ZJEDNODUŠENÁ STUDIE DOPRAVNÍHO ŘEŠENÍ ULICE OKRUŽNÍ V OBCI TRUBÍN

STUPEŇ PD: **ZJEDNODUŠENÁ STUDIE**

DATUM: **04/2021**

Stanovisko ke studii PD „Zjednodušená studie dopravního řešení ulice Okružní v obci Trubín“

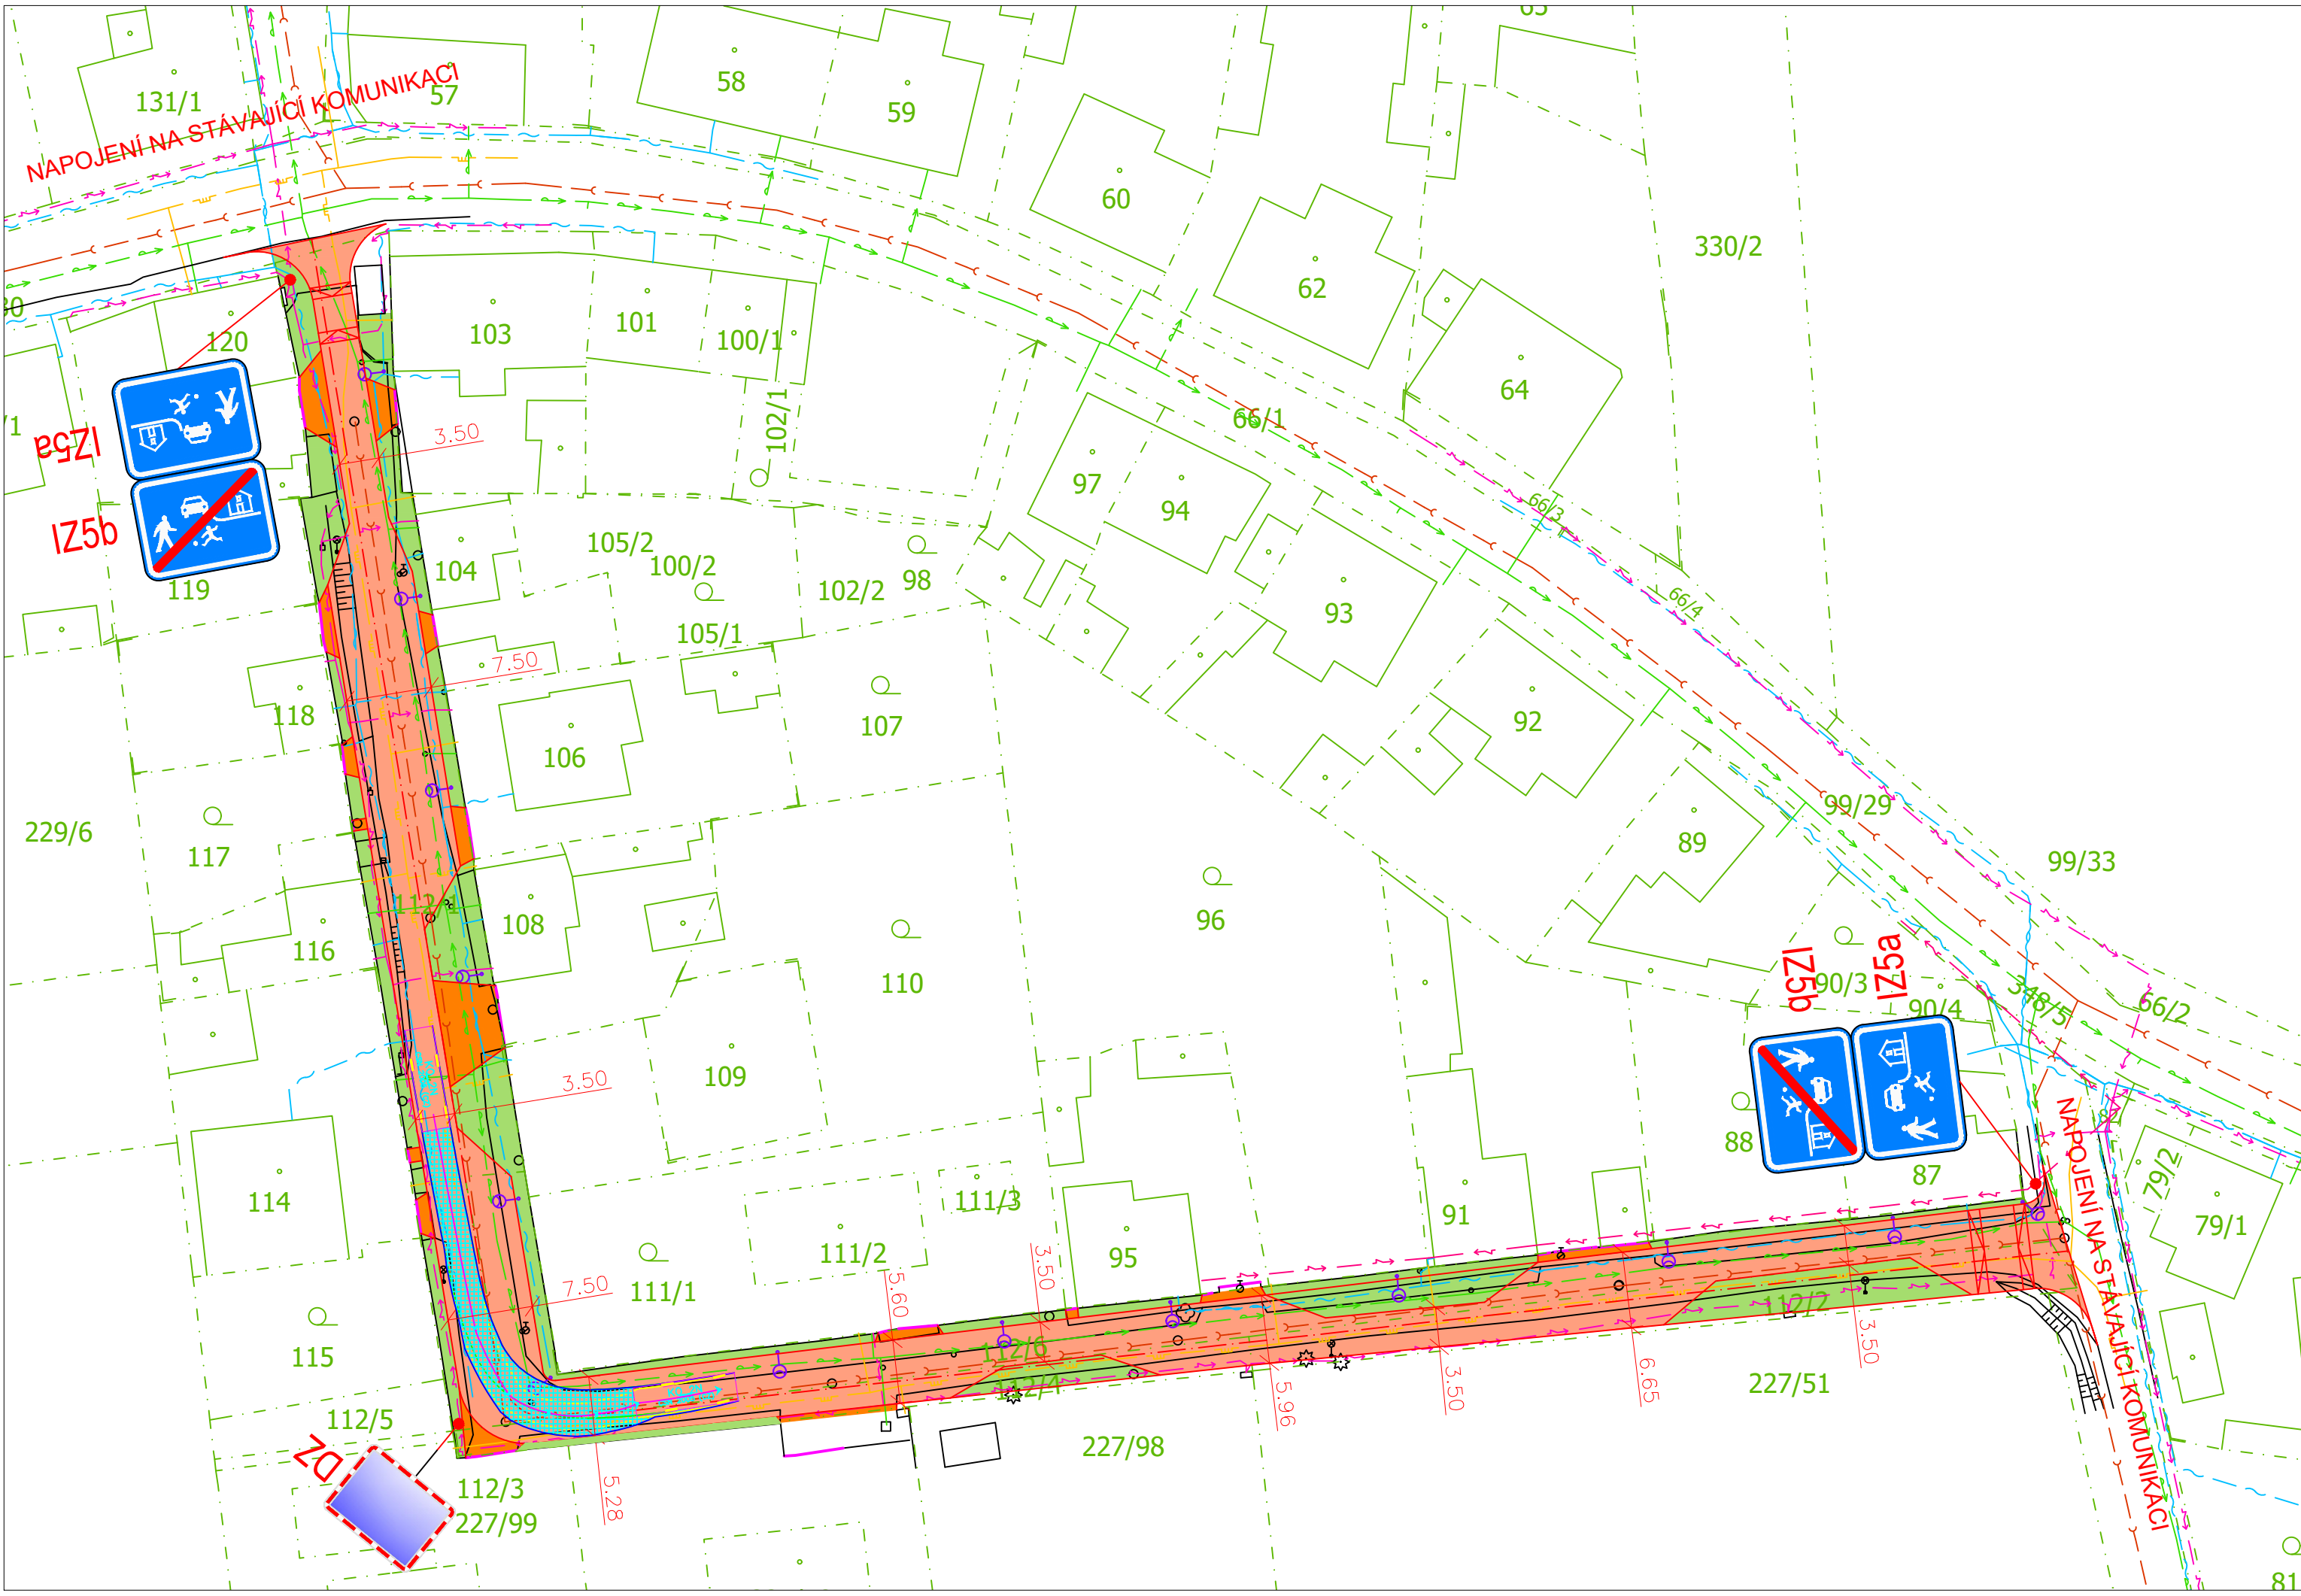
Na základě Vaší žádosti o stanovisko k předložené projektové dokumentaci týkající se studie dopravního řešení ulice Okružní v obci Trubín Vám sdělujeme, že doporučujeme komunikaci pojmout jako obytnou zónu, pokud by na této komunikaci mohl být umístěn dostatečný počet parkovacích míst, která musí být v obytné zóně umístěna.

3. **Obytná zóna - Z hlediska bezpečnosti a zvýšení kvality bydlení v této lokalitě se MěÚ Beroun ODSA přiklání k této variantě, při splnění následujících podmínek:**

- stavební úpravy budou respektovat připojení na stávající komunikace na pozemku p.č.348/3, 99/1 v k.ú.Trubín,
 - dlouhý zpomalovací práh umístit ideálně 10m od křižovatky se silnicí 2363 (Počaply – Svatá),

- zbudovat příležitostná parkovací stání, místo pro odpočinek a plochy pro hru dětí, umístění odpadů,
 - vyřešit připojení nových parcel v jižní části lokality (již jsou zbudovány kapličky el. vedení).
